**Verlag huishoudelijke elektrische installatie op laagspanning en zeer lage spanning****Algemeen:**

Referentie: 003-20260122-02	Datum controle: 22/01/2026
Keurder: 003

Eigenaar: Jordi	EAN-code: 541448860008969327
Adres installatie: Varendries 5, 9820 - Merelbeke	Nummer teller(s): a1SAG1105428536
	Distributienetbeheerder installatie: Fluvius
Datum uitvoering installatie:	<input type="checkbox"/> Vóór 01/10/1981 <input checked="" type="checkbox"/> Tussen 01/10/1981 en 01/06/2020 <input type="checkbox"/> Vanaf 01/06/2020
Type:	<input checked="" type="checkbox"/> Wooneenheid <input type="checkbox"/> Niet-huishoudelijk <input checked="" type="checkbox"/> PV <input checked="" type="checkbox"/> Batterij <input type="checkbox"/> Laadpaal

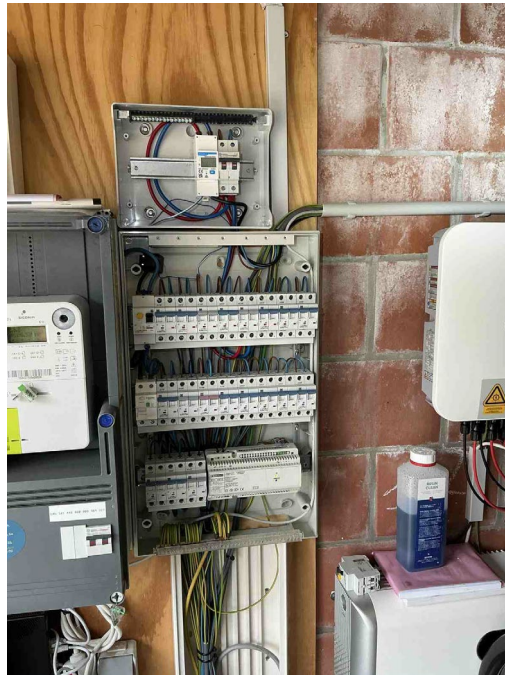
T21 - Het elektrisch materieel is niet geplaatst volgens de voorschriften van de fabrikant/ regels van goed vakmanschap . (Boek 1: 1.4.1.3)

T21 - Het elektrisch materieel is niet geplaatst volgens de voorschriften van de fabrikant/ regels van goed vakmanschap . (Boek 1: 1.4.1.3)

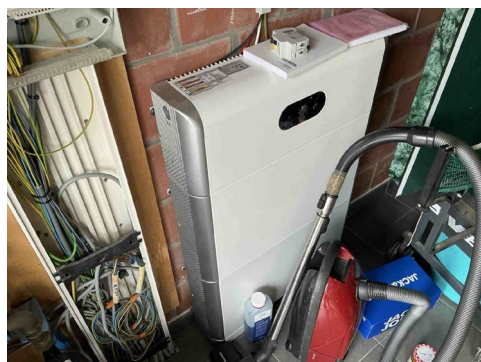
C21 - Het gebruik van geleiders van het type VOB, zonder bijkomende afscherming is niet toegestaan (Boek 1: 5.2.9.6).

B17 - De voedingsspanning is niet op elk bord vermeld (Boek 1: 3.1.3.3).
